ZMĚNA Č. 1 ÚZEMNÍHO PLÁNU DOBRÉ POLE

I.A TEXTOVÁ ČÁST

Změna č. 1 územního plánu Dobré Pole

v y d á v á tuto Změnu č. 1 územního plánu Dobré Pole,

Schéma: urbanistická skladba sídla

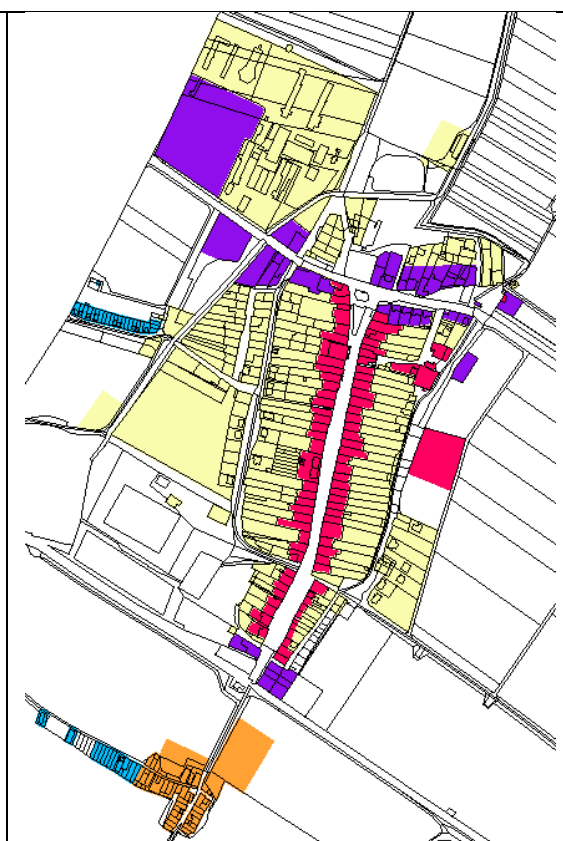
6. V OOP v kapitole I.C „URBANISTICKÁ KONCEPCE“ se název podkapitoly I.C.1 mění na URBANISTICKÁ KOMPOZICE a text celé podkapitoly se nahrazuje textem, který zní:
Při územním rozvoji obce budou respektovány kulturní hodnoty krajiny, její vzhled a typické znaky, k nimž patří i urbanistická skladba sídla, architektura staveb, kompoziční osy (průhledy), urbanistické hodnoty a místní zástavba lidového rázu.

Urbanistická skladba sídla: území obce rozděluje územní plán z hlediska jejich cennosti, vlivu na obraz obce a krajinný ráz, do těchto zón, které jsou znázorněny na vloženém schéma:

- A) Historické jádro obce (znázorněno červenou barvou)
- B) Území urbanisticky významné pro obraz obce (fialovou barvou)
- C) Území významné pro obraz obce - sklepní lokalita (oranžovou barvou)
- D) Území dotvářející obraz obce (žlutě)
- E) Území dotvářející obraz obce - sklepní uličky (modře)
